HENVENDELSER MODTAGET I HØRINGSPERIODEN

FORSLAG TIL TILLÆG 3 TIL LOKALPLAN 494 ENGHAVE BRYGGE

Offentlig høringsperiode fra den 18. september til den 13. november 2020.

Figur 1 - nuværende byggefelter (lyseblå skravering) og nye byggefelter (rød skravering).

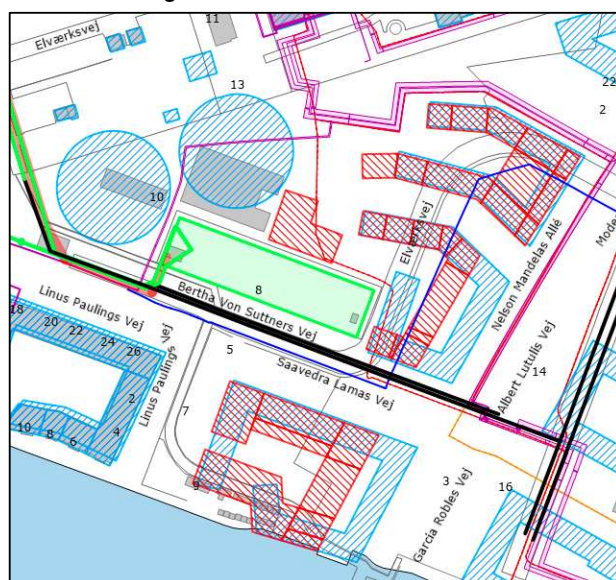
HOFOR har estimeret, at der maksimalt kan etableres 100.000 m³ bassinkapacitet ved Elværksgrunden. Dette vil kræve et areal på ca. 6.500 m² (foruden byggeplads). Af konstruktionsmæssige grunde skal bassinet etableres cirkulært.

Med lokalplanforslaget Enghave Brygge tillæg 3, bliver det tilgængelige areal væsentligt reduceret og på denne baggrund er det usikkert, om de politiske ønsker kan opfyldes med hensyn til at reducere antallet af overløb til Belvederekanalen.

På figur 1 ses de tidligere byggefelter markeret med lyseblå skravering og de nye byggefelter med rød skravering. Det ses, at der er tilføjet et helt nyt byggefelt, som yderligere

vil reducere mulighederne for at etablere et bassin af en størrelse, som ønskes politisk. Det bemærkes endvidere, at bygningen under alle omstændigheder ligge meget tæt på et spildevandsteknisk anlæg med diverse gener til følge. Ligeledes medfører det nye byggefelt også, at risikoen for omlægning af naturgasledningen og evt. ekspropriation af en del af Ørsteds grund øges.

Figur 1 - nuværende byggefelter (lyseblå skravering) og nye byggefelter (rød skravering).

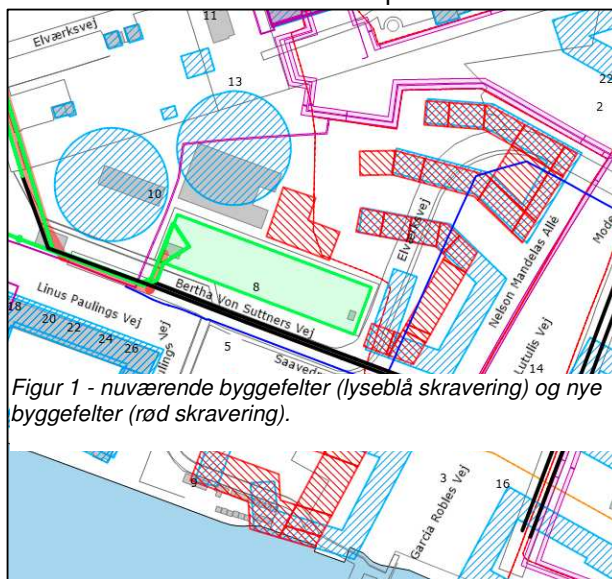
HOFOR har estimeret, at der maksimalt kan etableres 100.000 m³ bassinkapacitet ved Elværksgrunden. Dette vil kræve et areal på ca. 6.500 m² (foruden byggeplads). Af konstruktionsmæssige grunde skal bassinet etableres cirkulært.

Med lokalplanforslaget Enghave Brygge tillæg 3, bliver det tilgængelige areal væsentligt reduceret og på denne baggrund er det usikkert, om de politiske ønsker kan opfyldes med hensyn til at reducere antallet af overløb til Belvederekanalen.

På figur 1 ses de tidligere byggefelter markeret med lyseblå skravering og de nye byggefelter med rød skravering. Det ses, at der er tilføjet et helt nyt byggefelt, som yderligere vil reducere mulighederne for at etablere

et bassin af en størrelse, som ønskes politisk. Det bemærkes endvidere, at bygningen under alle omstændigheder ligge meget tæt på et spildevandsteknisk anlæg med diverse gener til følge. Ligeledes medfører det nye byggefelt også, at risikoen for omlægning af naturgasledningen og evt. ekspropriation af en del af Ørsteds grund øges.
